NRA殿からのコメントに対する対応状況（5次申請）

MSR-20-018
三菱原子燃料株式会社
令和2年7月21日

5次申請 第2回補正と第3回補正の添付図変更箇所比較表

名称	非常用設備
種別	非常用ディーゼル発電機 設備系統図
区分	付属建物
番号	図り系-1

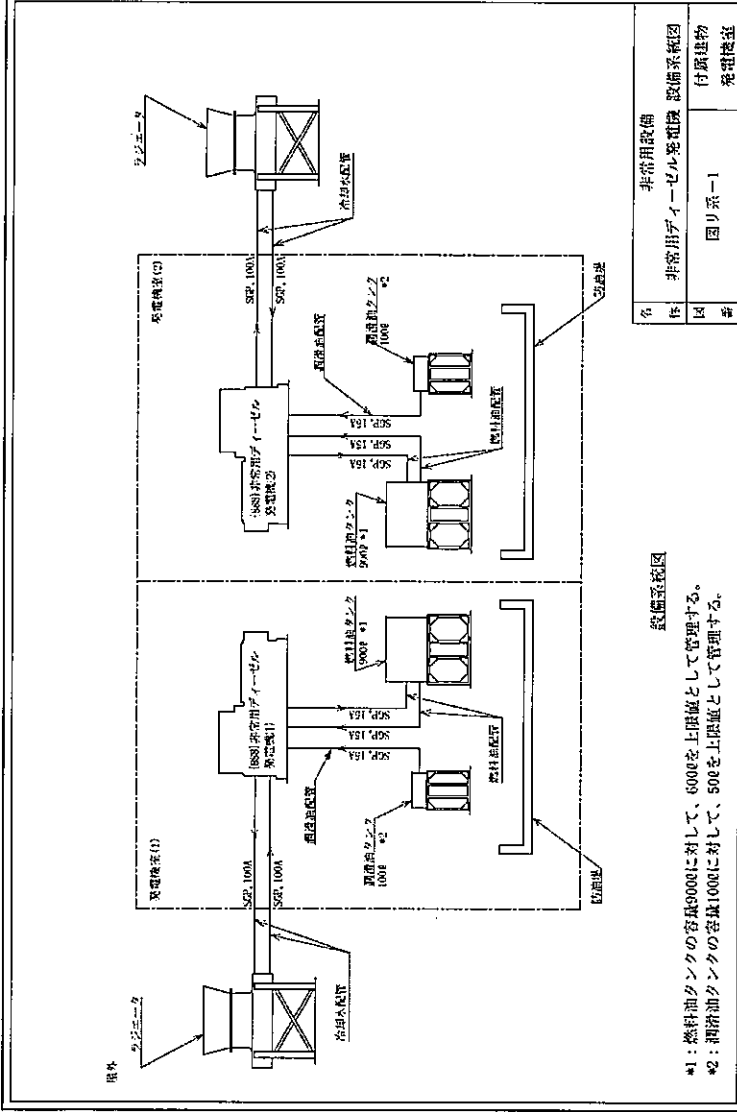
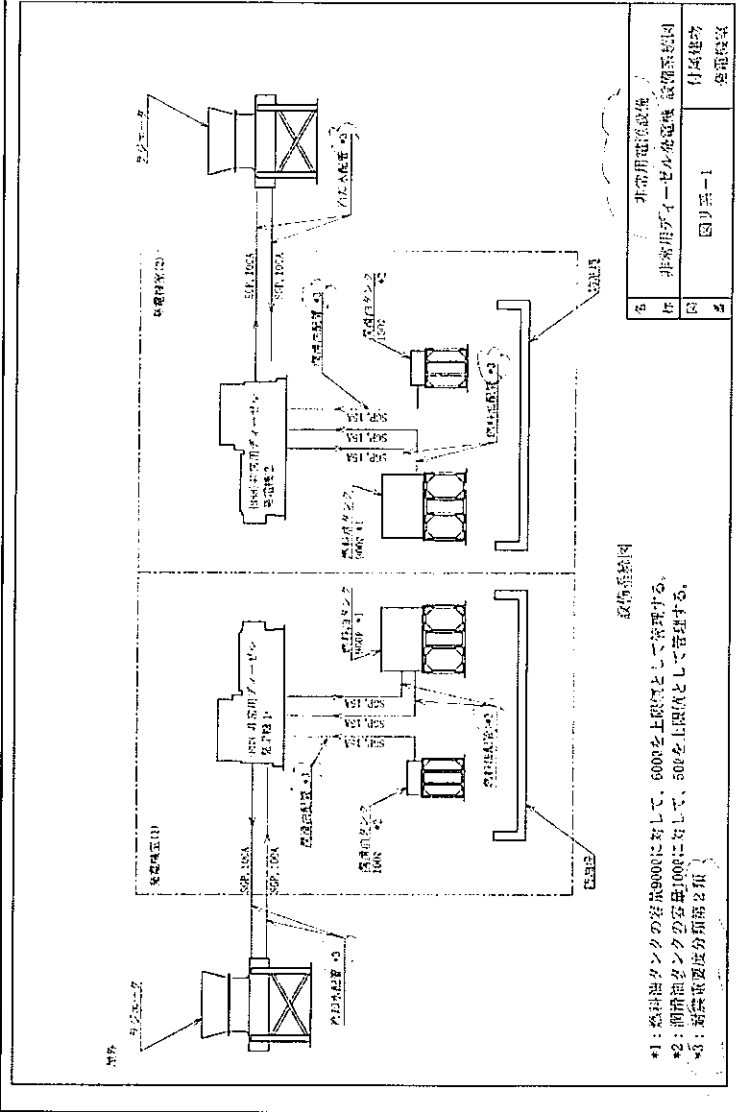
番号	五次第2回補正申請書に対するコメント	コメント回答（注：ページは第2回補正申請書）	第3回補正申請書の記載箇所
2296	図り系-1 ケーブル及び副変電所の申請範囲及び時期（既認可/今回/次回以降）を明示すること。必要に応じ、撤去予定の既設の設備・機器（既設DG～副変電所まで）を併記すること。	事業許可で非常用電源設備として記載の非常用ディーゼル発電機と無停電電源装置について申請しているものです。このうち、今回申請は非常用ディーゼル発電機です。申請対象範囲が非常用ディーゼル発電機であることが明確になるように系統図（図り系-2）を修正します。尚、無停電電源装置については次回以降申請いたします。	図り系-2
2297	図り電設-1 スクラバポンプ、排風機の電源系統図と「図り系-2 負荷系統図」の違いは何か。作動端として、遮断器(CEILIA/B)も確認するの否か。	図り電設-1はスクラバポンプ、排風機へ非常用ディーゼル発電機の負荷となっていることを示すものであり、図り系-2は非常用ディーゼル発電機の全体の負荷系統を示すための図です。作動端としての確認は補機の動作確認の一環で確認頂くことを考えております。	-
2298	図臨配-1～3 ユニット配置図、「図臨配-1～11ユニット寸法図」は、今回の申請では単一ユニットとしての位置・構造を認可申請対象とすること。複数ユニットについては、臨界領域内の全ての設備・機器が申請される時期に、全ての評価対象複数ユニットの臨界防止について申請すること。	複数ユニットについては、同一の臨界領域内の全ての評価対象となる設備・機器が申請される時期に、全ての評価対象複数ユニットの臨界防止について申請します。 複数ユニットに関する「図臨配-1～3 ユニット配置図」「図臨配-1～11ユニット寸法図」、及び「添付説明書-設1-2工場棟領域内の設備・機器の単一ユニット間の相互干渉作用の評価」については削除し、複数ユニット評価については次回以降の申請とする旨を仕様表及び適合説明書に記載します。	表イ設-1他
2299	【6月12日面談コメント回答の事実確認事項（共通部分の再確認）】 1. コメント 2021(2116,2117 他) 今回申請範囲の附属配管、ダンパ、弁等については、仕様表、図面等で申請対象範囲を明確にし、その設計仕様分かるように記載すること。 （仕様表の一般性能、系統図等） 安全機能番号が単独で割り振られていない附属の設備・機器（付属配管・弁等）については、安全機能を有する施設として、親機・子機の関係性を明確にすること。	親機の機能を担保するうえで必要な機器類（スクラバのポンプ、ILで動作する弁・ダンパ、配管カバー等）を仕様表の「その他の構成機器」に記載します。 また、その材質、容量等、安全機能に係わる仕様を本文（仕様表、材料表）に記載します。 なお、各配管の申請範囲については系統図をご確認ください。	表イ設-1 別表イ設-1 別表ト設-1 図ト系-1
